工程指示 / 要求簡箋(E.I.)

工程名稱：亞皆老街中電

工程項目：回覆質檢報告-石紋色百頁

REPORT NO. 质量检验报告编号: QIR-852-21-012

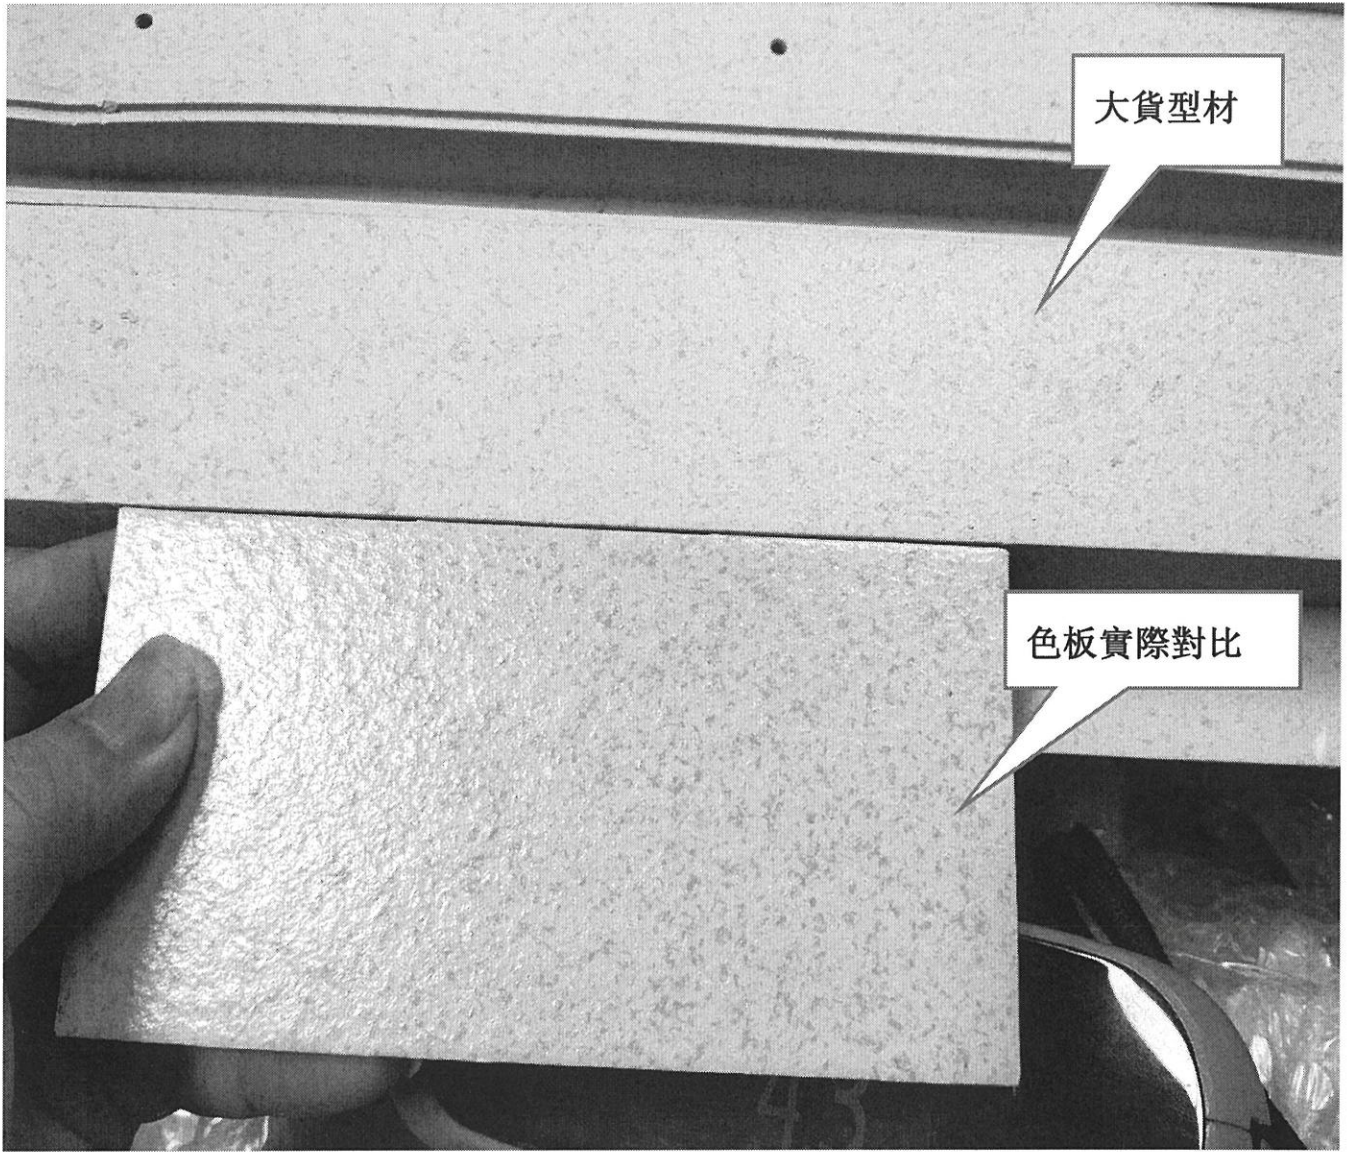
检验工序编号: QRA-852-21-052	霍柱登 霍柱登 霍柱登 霍柱登				次品 比率
E I 编号: EI/3296/21	序号	数量	严重	轻微	
项目名称: 百葉窗		80	80		100%
次品详细描述及图示: FN0910M/石紋色二次噴塗回廠存在如下質量問題: 1、噴塗表面光澤暗淡, 與色板相比光澤明顯偏差嚴重。 色板實測光澤值: 14~15GU。 來貨型材光澤值: 4~5U 偏低約 10GU。 2、噴塗表面疑似漏噴光油, 噴塗表面在接觸水的情況下, 出現噴塗層被軟化, 用指甲即可刮脫噴塗表面。 3、窗框料室外面局部位有輕微露底現象; (詳見附頁相片)					
导致质量事件原因 (由发生质量事件原因部门填写)					
跟进结果:					
<input type="checkbox"/> 另有附页说明	<input type="checkbox"/> 图纸	<input type="checkbox"/> 相片

表面接觸水后，油漆層被軟化；
用指甲即可刮脫表面。

按質檢報告 QIR-852-21-012 有石紋色百頁有色差+ 表面脫落問題. 請儘快送回噴塗廠處理免阻生產.

处理要求: 由於該項目緊急, 且工藝特殊, 煩請源哥給出使用指示!
